# 泊発電所

## 火山影響評価について

令和4年2月25日  
北海道電力株式会社

○令和3年10月14日審査会合の指摘事項を以下に示す。

敷地から半径160km以内の範囲にある第四紀火山の位置図 中野ほか編(2013)に基づき作成

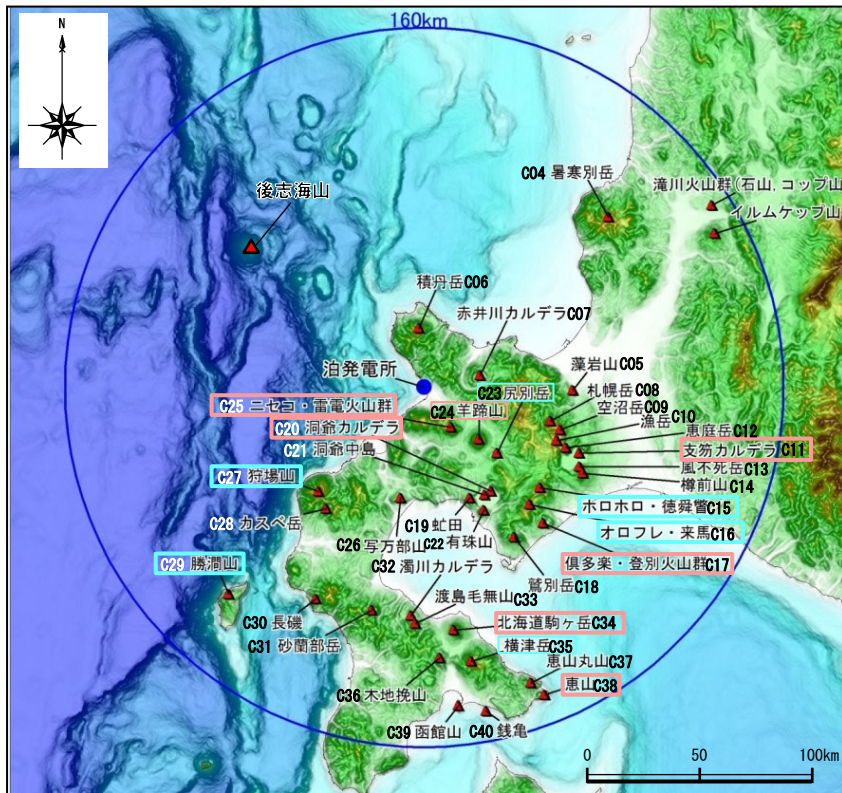
指摘時期	No	指摘事項	説明時期
令和3年10月14日 審査会合	1	地理的領域内にある第四紀火山(34火山)の活動履歴に関する最新の知見について、網羅的に反映させること。 また、巨大噴火に関連する知見についても、網羅的に反映させること。	今回説明 (立地評価関連)
	2	原子力発電所に影響を及ぼし得る火山として抽出していない火山(21火山)の評価結果を本編資料に記載すること。	
	3	敷地からニセコ・雷電火山群までの距離をニセコアンヌプリまでの距離としている考え方を示すこと。	
	4	火山性地震及び地殻変動に関するデータについては、至近のデータを追加する等、適切な期間で整理すること。	
	5	地下構造に関する調査は手法ごとに特長が異なることから、洞爺カルデラ及び支笏カルデラの地下構造については、地震波速度構造だけではなく、重力構造、比抵抗構造等の知見も踏まえて、総合的に評価すること。	
	6	原子力発電所の運用期間中における活動可能性が十分小さいと判断できない火山(13火山)について、設計対応不可能な火山事象の到達距離及び分布範囲を個別に示すこと。	
	7	ニセコ・雷電火山群の地震波速度構造に関する検討について、溶岩流に関する個別評価のみに用いているような記載となっているが、本検討を溶岩流に関する個別評価以外にも用いているのであれば、その位置付けが明確になるよう資料を適正化すること。	
	8	「原子力発電所の火山影響評価ガイド」に基づき、モニタリングの資料構成上の位置付けを適正化すること。

※4 R3.10.14審査会合資料においては、敷地からニセコ・雷電火山群までの距離について、中野ほか編(2013)において代表点として示されているニセコアンヌプリまでの距離21.5km(約22km)を記載していたが、現在の活動中心であるイワオヌプリまでの距離19.7km(約20km)とすることが適切であることから、今回修正した。
